改善箇所説明図

ガソリン燃料装置を液化石油ガス（LPG）仕様へ改造した車両において、

①燃料ガス充填用ホース

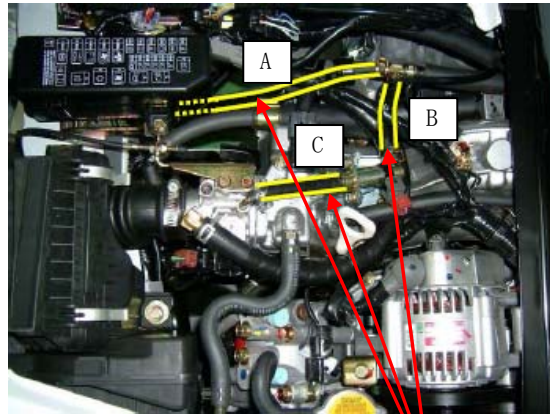
- ①燃料ガス充填口と燃料ガスタンクを繋ぐ燃料ガス充填用ホースの材質が不適切なため、使用過程において当該ホースの表面に亀裂が発生するものがある。そのため、そのまま使用を続けると亀裂が進行し、燃料ガス充填時にガスが漏れるおそれがある。
- ②減圧気化装置とスロットルボディーを繋ぐ燃料ガス供給用ホースの材質が不適切なため、使用過程において当該ホースの表面に亀裂が発生するものがある。そのため、そのまま使用を続けると亀裂が進行し、ガスが漏れるおそれがある。

- ①全車両、燃料ガス充填用ホースを点検し、該当するホースが装着されている場合は、対策品と交換する。
- ②全車両、燃料ガス供給用ホース一式を対策品と交換する。
